*Ministero dell' Ambiente e della Tutela del Territorio e del Mare*

Parere n. 2398 del 19/05/2017

Piano	<p style="text-align: center;">ID_VIP: 3218</p> <p style="text-align: center;"><b>Diga di Melezet, impianto idroelettrico di Bardonecchia (To), progetto di abbassamento della diga con classificazione tra le opere di competenza regionale</b></p> <p style="text-align: center;"><i>Verifica di Assoggettabilità alla VIA (ex art. 20 del D.Lgs. 152/2006 e s.m.i.)</i></p>
Proponente	<p style="text-align: center;"><b>ENEL S.p.A. - Green Power</b></p>

Fig. 3. Carta di cantiere

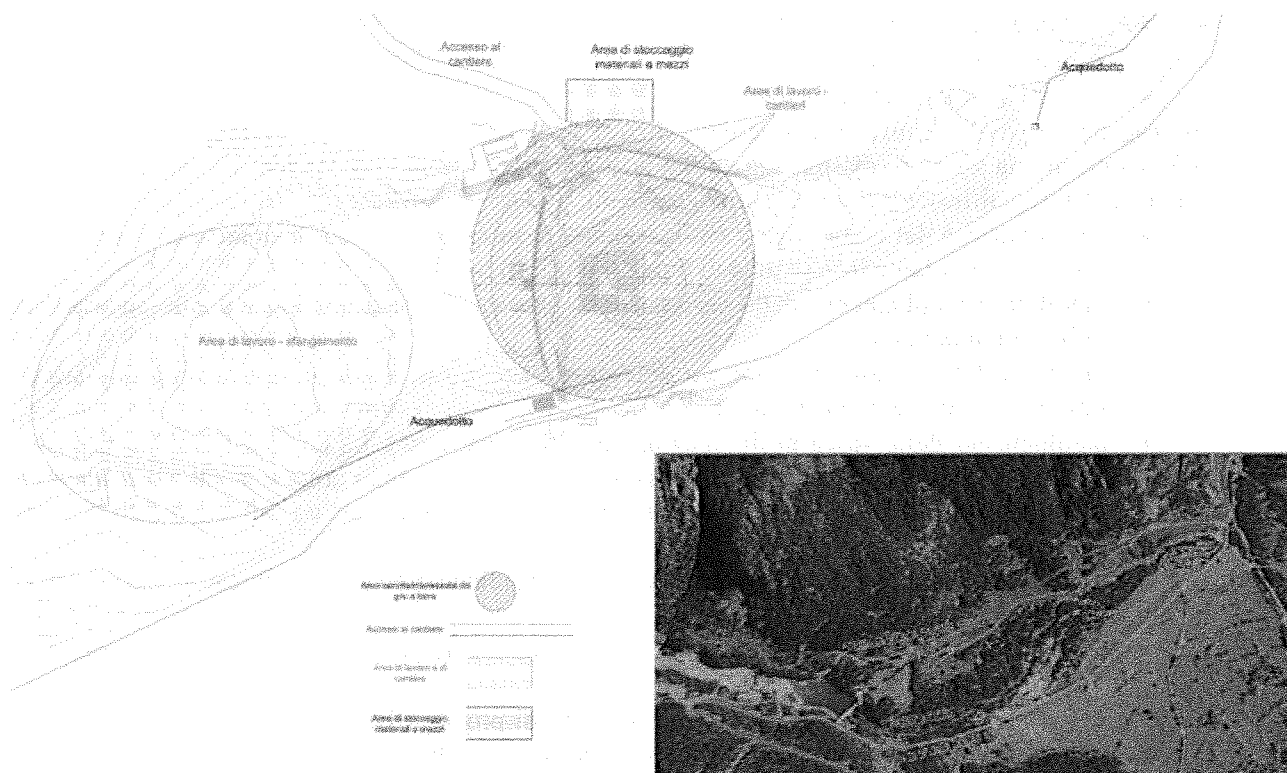
8. Non è stata fornita una planimetria di scala adeguata con indicazione del **layout di cantiere e delle macroaree previste** (es. stoccaggio inerti, stoccaggio materie prime, area di betonaggio, area servizi igienici, ecc.). In particolare, non è stata fornita una descrizione delle aree da destinarsi, in corso d'opera, allo stoccaggio dei prodotti chimici e cementizi in uso al cantiere, soprattutto in relazione alla tipologia del fondo (permeabile, impermeabile, platea, versante) ed al posizionamento di queste ultime rispetto ai potenziali flussi idrici in situazione ordinaria e di piena.

8. Planimetria con layout di cantiere	<p>Si allegano alla presente le riedizioni delle tavole di layout di cantiere con i dettagli richiesti. La Tav 11 prevede la soluzione di movimentazione tramite sistema a gru. La Tav 11b prevede l'utilizzo di un impianto a fune tipo Blondin. Si precisa che le aree per lo stoccaggio dei prodotti chimici e cementizi saranno individuate in sponda sinistra su terreno di proprietà Enel Green Power in zona rialzata di una ventina di metri rispetto all'alveo e che saranno utilizzati tutti gli accorgimenti necessari ad evitare sversamenti non voluti (vasche di raccolta).</p>
